über die Änderung des Bebauungsplanes für das Gebiet "Asperfeld" in Kößnach,
Gemeinde Kirchroth, Landkreis Straubing-Bogen

Begründung:

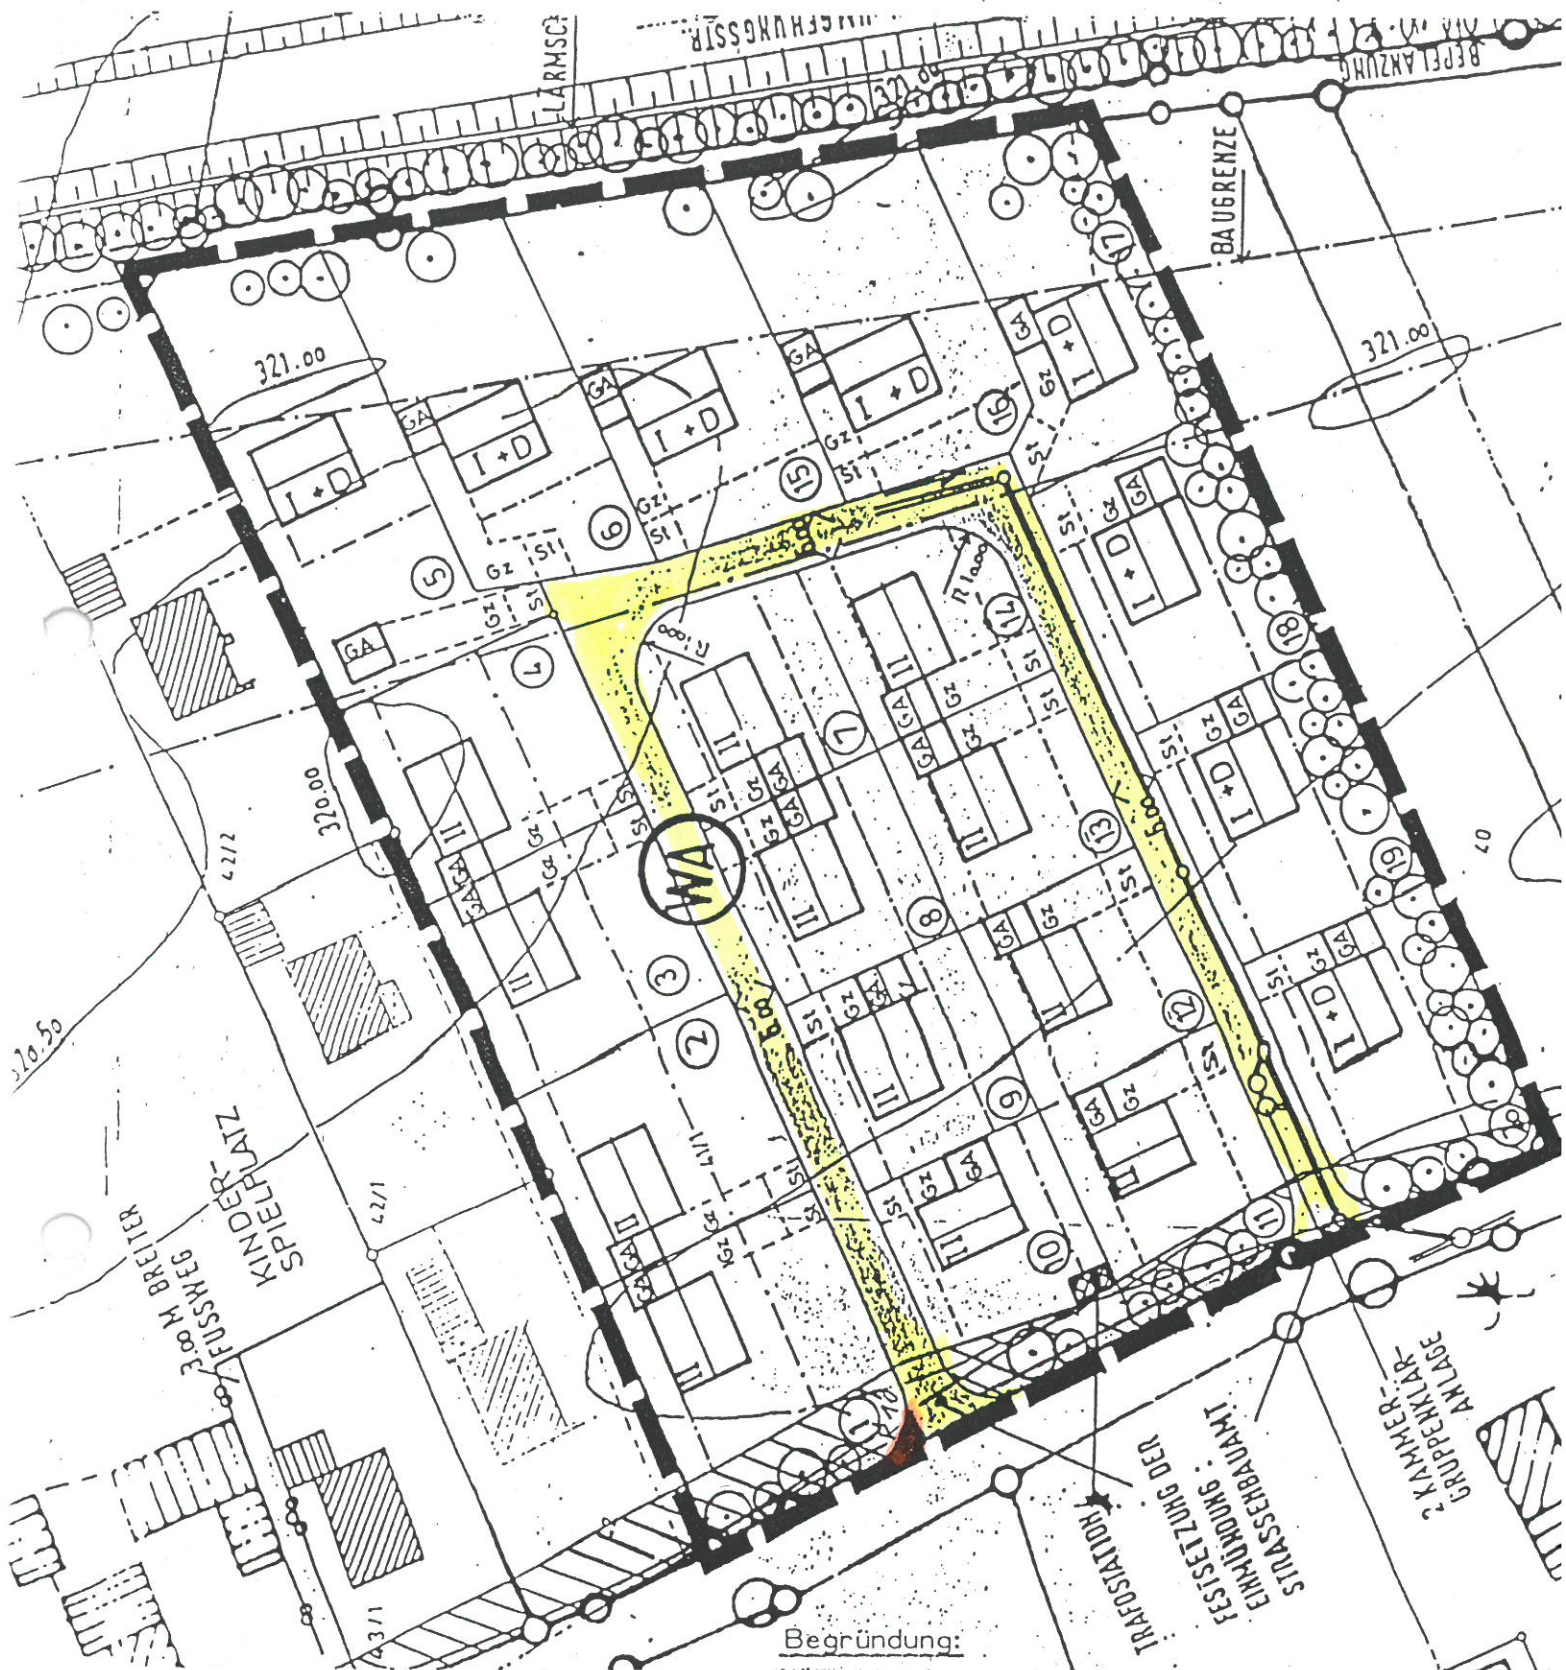
Der rechtsverbindliche Bebauungsplan für das Gebiet "Asperfeld" sieht bei der Einmündung der Erschließungsstraße in die Staatsstraße 2125 beim Grundstück Fl.-Nr. 41/1 der Gemarkung Kößnach versehentlich keinen Ausrundungsradius vor. Das Straßenbauamt Deggendorf fordert jedoch in der Vereinbarung über die Einmündung der Erschließungsstraße in die Staatsstraße 2125 gemäß Art. 36 Abs. 3 i.V. mit Art. 31, 33 BayStrWG, daß die Ausrundungsradien mindestens 10 m betragen müssen. Diese Radien sind zur künftigen Verkehrsabwicklung aus Gründen der Sicherheit und Leichtigkeit des Verkehrs zwingend erforderlich, damit der Verkehr von und in beiden Richtungen reibungslos ablaufen kann.
